新竹縣政府工程查核代表照片表

拍攝日期：107.01.03

工程名稱：新竹縣北埔鄉秀巒公園景觀設施新建及改善工程(第二期)

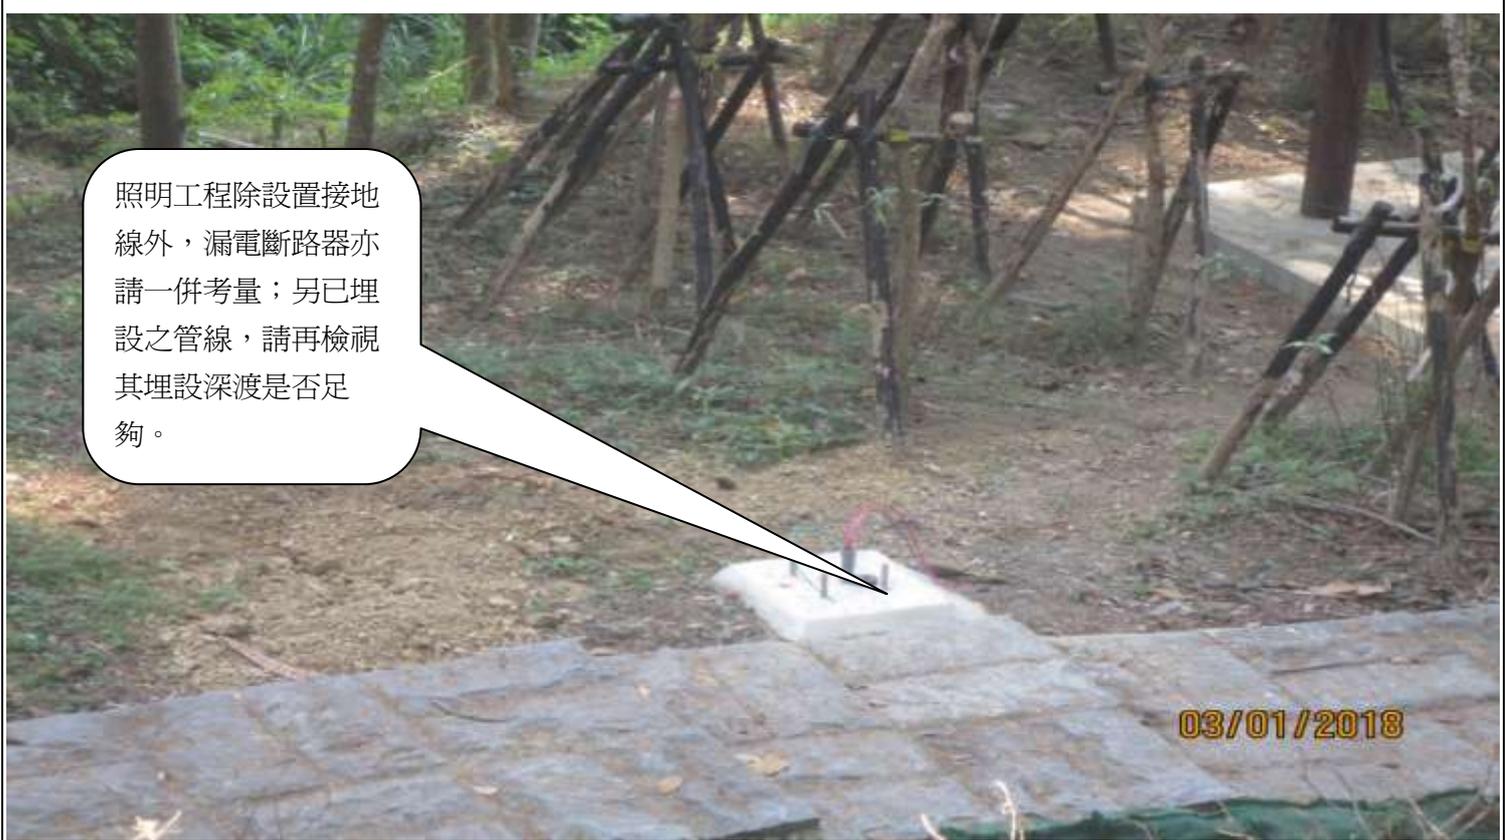
抵石子擋土牆上邊坡端土石未清理，遇雨沖刷，易污染美化牆面。

抵石子擋土牆上邊坡端土石未清理，遇雨沖刷，易污染美化牆面。
